改善箇所説明図

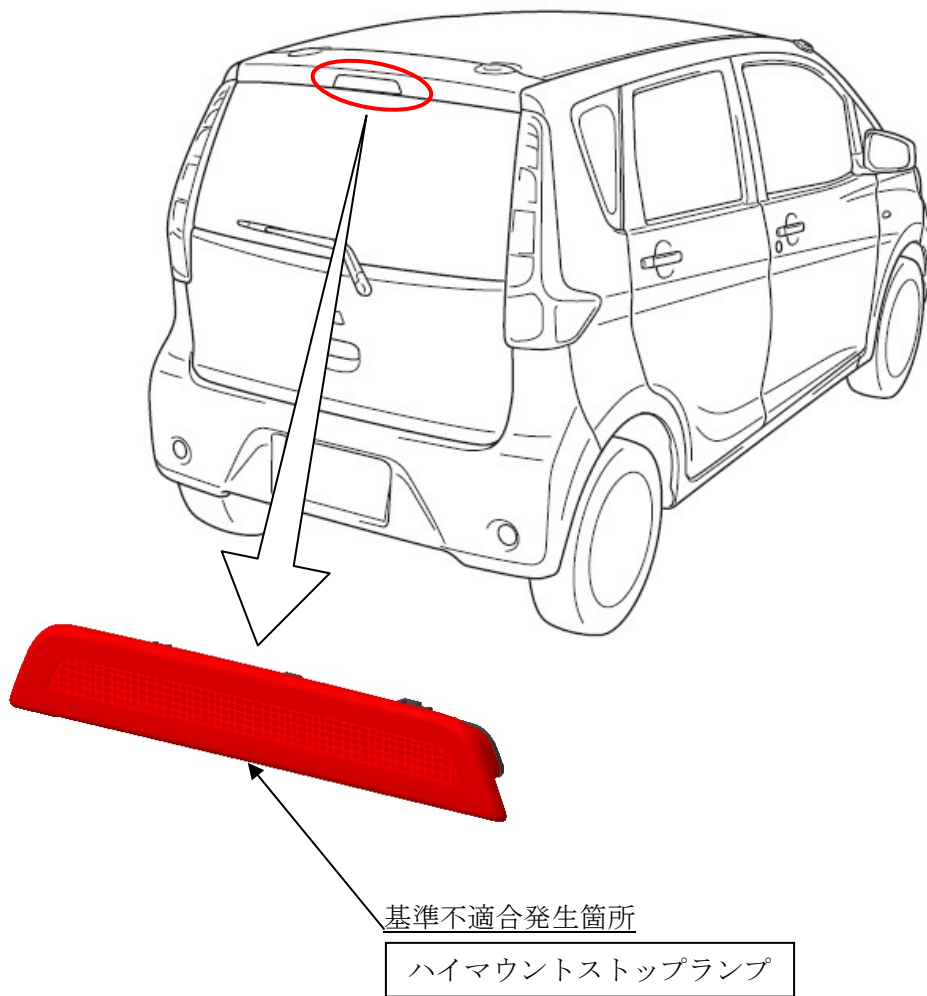
テールゲートに固定するハイマウントストップランプに塗布したすべり剤の影響により、ハイマウントストップランプのツメ部に亀裂が発生する。そのままの状態で使用すると、ハイマウントストップランプがテールゲートの取付位置からずれるおそれがある。

全車両、テールゲートのハイマウントストップランプ取付部を清掃し、すべり剤塗布を廃止したハイマウントストップランプ対策品に交換する。

注：図中の 内は、交換する部品を示す。
